仕様変更と販売中止のご案内

LFTD 形 LED 球

LFTD 形 LED 球とその LED 球を搭載する H6 シリーズ、MC シリーズ (LED 球別売)、SLC30 シリーズについて仕様変更と一部機種の販売中止をご案内いたします。

識別表示

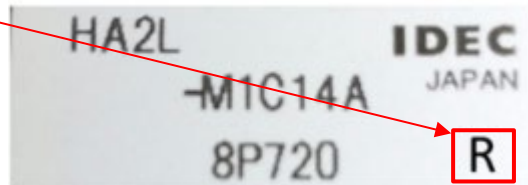
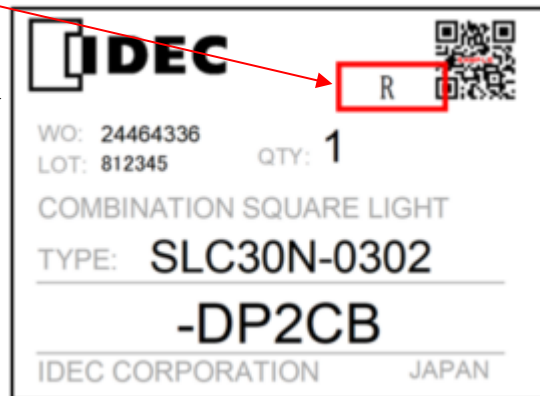
変更後の製品は梱包上に貼り付ける製品シールに「R」マークの表示をおこないます。

表示期間： 2023年7月末 生産分まで
